Saksframlegg

PlanID 202404 - Reguleringsplan - Utbedring av Lunnstadmyrvegen - Sluttbehandling

Saksutredning

Figur 2: Foreslått plankart

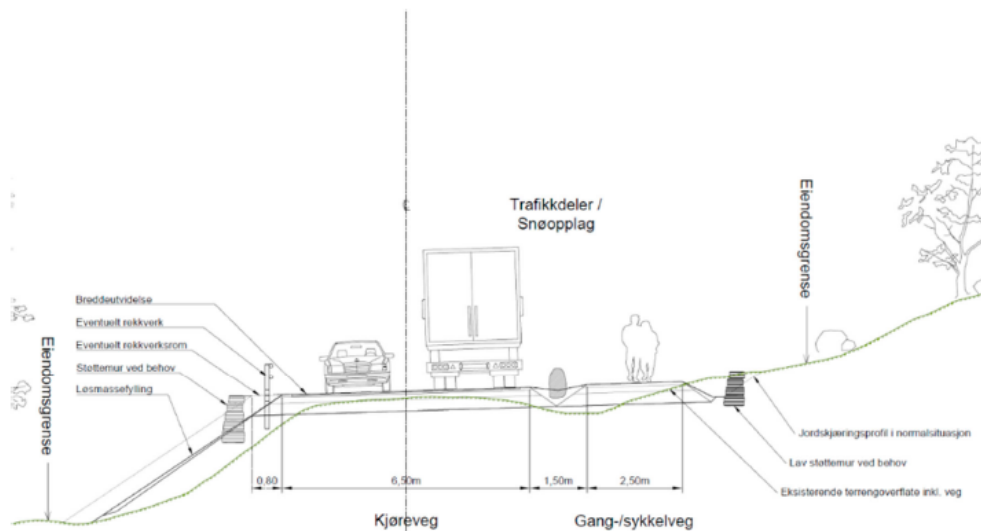
SVV er positive til planforslaget, som vil bidra til å bedre fremkommeligheten og trafikksikkerheten på strekningen for alle trafikanter. SVV anbefaler at bredde på kjøreveg, gang- og sykkelveg og trafikkdeler blir vist i plankartet, omtalt i planbeskrivelsen, samt presisert i reguleringsbestemmelsene. Det vises til at N100 Veg- og gateutforming bør legges til grunn for utforming av veg og gang- og sykkelveg.

Kommunedirektøren mener det er viktig å vise dimensjonene på bredden i plankartet med tekst for at det bidrar til økt lesbarhet. Kommunedirektøren er enig med forslagsstiller at det ikke er hensiktsmessig å beskrive bredder i bestemmelser, og mener det fremkommer tydeligere av plankartet. Kommunedirektøren minner om at Lunnstadmyrvegen er privat veg, og ser dessuten at om N100 legges til grunn kan dette vanskeliggjøre utbedringen av vegstrekningen uten at det går utover omkringliggende eiendommer.

- Bredder for kjørebane, trafikkdel og gang- og sykkelveg påføres som tekst vist i plankartet.
